DIRECCIÓN DE NUEVAS CREACIONES

Asunto: Radicación: 10-118493- -8
 Trámite: 11
 Evento: 378
 Actuación: 519
 Oficio: 198
 Folios: 14

Patente de Invención	X			Patente de Modelo de Utilidad	
Vía Nacional					
Vía PCT (Fase Nacional)	X	Capítulo I	X	Capítulo II	
No. Solicitud Internacional	PCT/FR2009/000356				
Fecha de Presentación Internacional	27/03/2009

Título de la solicitud: "Dispositivo para suministrar líquido en forma de gotas"

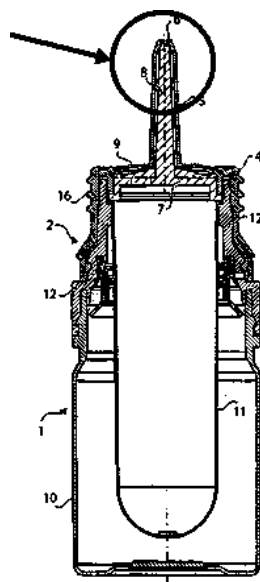
En el documento D1, la forma de la apertura central 6, la cual no presenta un canal de paso de líquido que abre en forma de campana, es tal que el líquido puede distribuirse en spray y, por lo tanto, puede salpicar alrededor del ojo. En la siguiente figura, correspondiente al dispositivo de D1, se puede apreciar que la apertura central 6 no incluye los elementos particulares reivindicados que constituyen la solución al problema técnico planteado en esta solicitud.

Apertura central 6 No presenta
un canal de paso De líquido
que se abre en Forma de campana

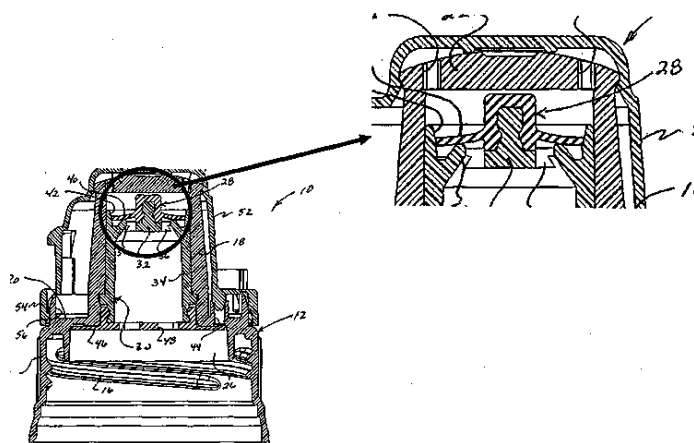
Particularmente, el elemento inserto 1 de D2 no es capaz de tomar una posición de no retorno para prevenir que el líquido se devuelva al interior del dispositivo, toda vez que el pasaje de regulación 11 nunca esta sellado o cerrado durante o después de la distribución de la gota. Por el contrario, en la presente invención, el miembro de sellado evita que el líquido, y por lo tanto bacterias, regresen al deposito antes de la liberación

En el dispositivo de D2,
el Pasaje de regulación 11
Nunca esta sellado

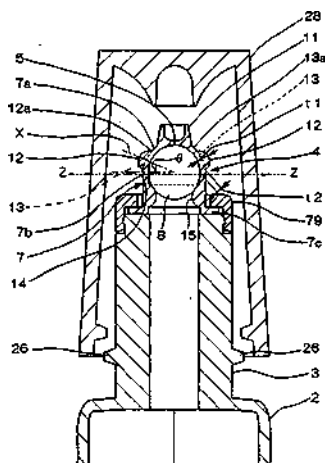
Este documento no ensena ni sugiere ningún miembro de sellado provisto con medios de medición para formar gotas como se reivindica en esta solicitud. Particularmente, el miembro de válvula 28 de D3 no comprende medios formadores de gota, ni tampoco un canal de paso de líquido que se abre hacia afuera en los medios formadores de gota, como se detalla en la figura a continuación:

Fig. 1

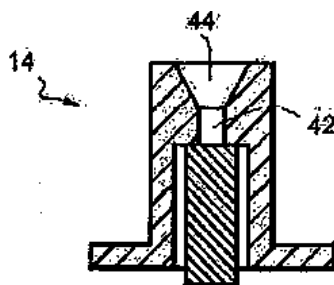
D4 por su parte no presenta ni sugiere ningún canal de paso de líquido que abre hacia afuera en los medios formadores de gota que tienen forma de campana que se abre desde dicho canal, como se puede ver en la figura 1 de dicha publicación:

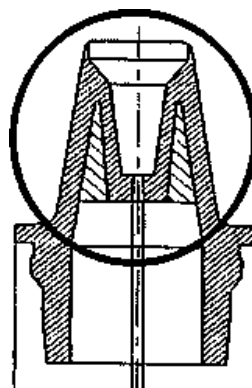
Aun sin los planos presentados por el opositor constituyeran parte del estado de la técnica, estos resultan irrelevantes para el estudio de novedad y de nivel inventivo de la reivindicación 1, toda vez que allí no se enseña ni se sugiere ningún miembro de sellado en el dispositivo y menos aun ningún miembro de sellado provisto de miembros de medición. Lo anterior es evidente a partir de las figuras presentadas en los planos de Proenfar:

Únicamente se muestra un canal
de distribución en forma de campana.
No hay miembros de sellado
